Informe Consolidado de Solicitud de Aclaraciones, Rectificaciones y/o Ampliaciones a la Declaración de Impacto Ambiental del Proyecto "Parque Fotovoltaico Andino Longotoma"

Nombre del Titular : Parque Fotovoltaico Andino Longotoma SPA
Nombre del representante Legal : Martín Valenzuela Hitschfeld
Dirección del Titular : Avda. Del Parque 4160, Torre A, Oficina 701, Ciudad Empresarial. Huechuraba, Santiago

El presente Informe Consolidado de Solicitud de Aclaraciones, Rectificaciones o Ampliaciones a la Declaración de Impacto Ambiental del proyecto " Parque Fotovoltaico Andino Longotoma ", contiene las observaciones generadas en virtud de la revisión de la DIA.

Figura 2: Superficie de bosque reconocido en la COT versus áreas de corta PAS 148

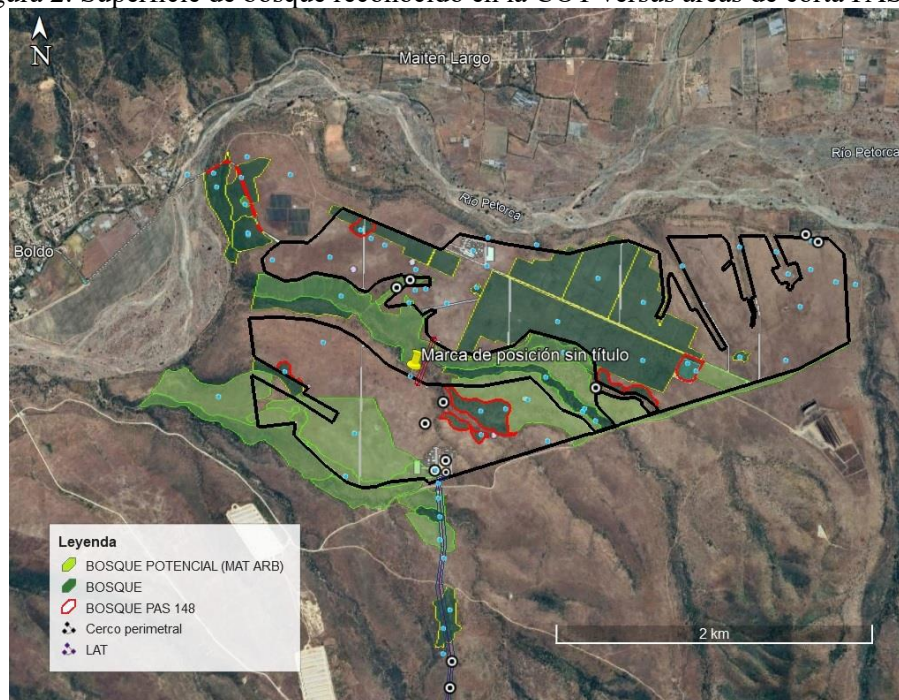
En particular, los antecedentes de la Carta de Ocupación de Tierras (COT) muestran que en el área de influencia del proyecto al menos hay 156 hectáreas descritas como bosques y 170 hectáreas descritas como matorrales arborescentes que podrían constituir bosques, de las cuales, solo en el área de generación, una superficie no inferior a 130 hectáreas será objeto de intervención por las obras del proyecto. De los antecedentes del apéndice 3 se verificó que las parcelas forestales que se aportaron solo corresponden a sectores de matorrales. Al respecto, no es posible verificar la adecuada clasificación de las formaciones y menos determinar si les aplica la normativa forestal, toda vez que no se han entregado datos de composición y cobertura arbórea para los puntos de muestreo en bosque y matorrales arborescentes.

Así, las superficies declaradas como bosque según la COT y las superficies solicitadas para el PAS 148, son totalmente inconsistentes y no es posible evaluar los reales efectos del proyecto sobre el bosque esclerófilo. Para mejor entendimiento se adjunta imagen (ver Figura 2) donde se observa en color negro el límite del proyecto, en color verde las áreas declaradas como bosque y matorrales arborescentes según la COT y en rojo lo solicitado en el PAS 148.

Figura 3: Bosque nativo de Preservación de *Acacia caven* y *Porlieria chilensis* y obra del PAS 156 “OA 07”

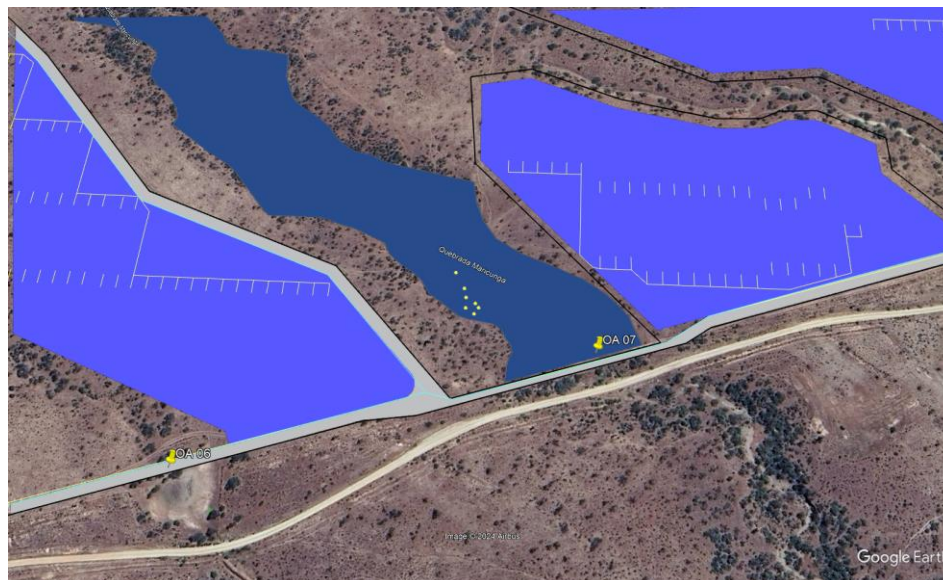
- d) En terreno se visualizaron individuos de *Porlieria chilensis* no reconocidas por el titular, cercanas al camino y a la obra puntual del PAS 156 “OA 07”. Al respecto, se solicita ampliar información de los individuos presentes en el área, dado que se observaría que se ejecutarían obras dentro del Bosque nativo de Preservación de *Acacia caven* y *Porlieria chilensis* (color azul oscuro de Figura 3). Al respecto, se solicita justificar que no se afectaría esta especie y/o su hábitat, en caso contrario deberá solicitar el PAS 150 “Permiso para la intervención de especies vegetales nativas clasificadas de conformidad con el artículo 37 de la Ley N° 19.300, que formen parte de un bosque nativo, o alteración de su hábitat”.

Figura 6: Individuo de *Citronella mucronata*.

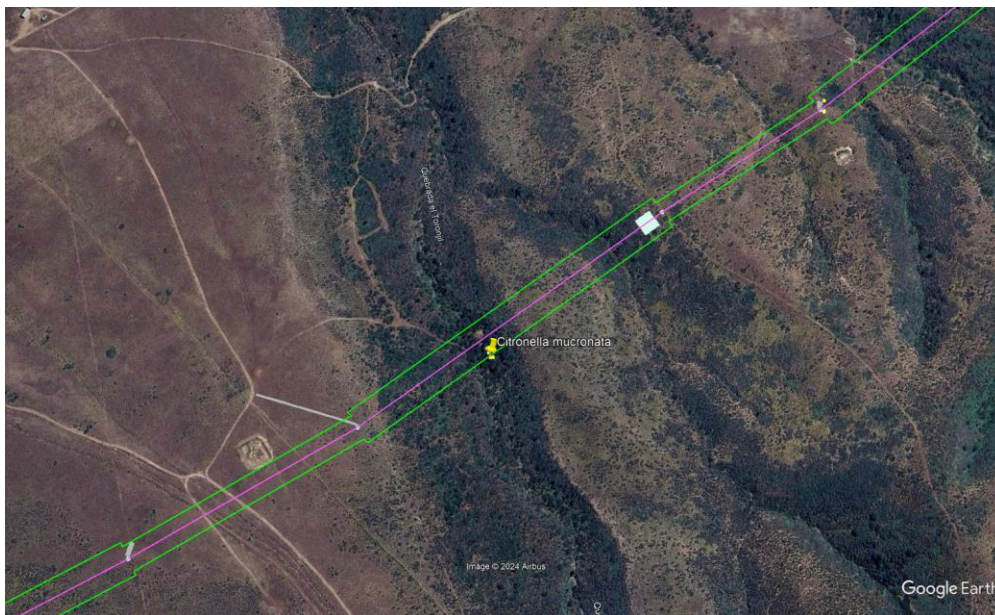
- g) En línea con la pregunta anterior, se solicita ampliar los antecedentes respecto de la ubicación (coordenadas), del o los ejemplares de *Citronella mucronata*, especie en categoría de conservación vulnerable, dado que solo se identificó 1 individuo, respecto de las obras y acciones de la línea de alta tensión con sus caminos existentes y nuevas huellas. Al respecto, se solicita detallar y/o justificar si los individuos de *Citronella mucronata* no se verán afectados por las obras del Proyecto.
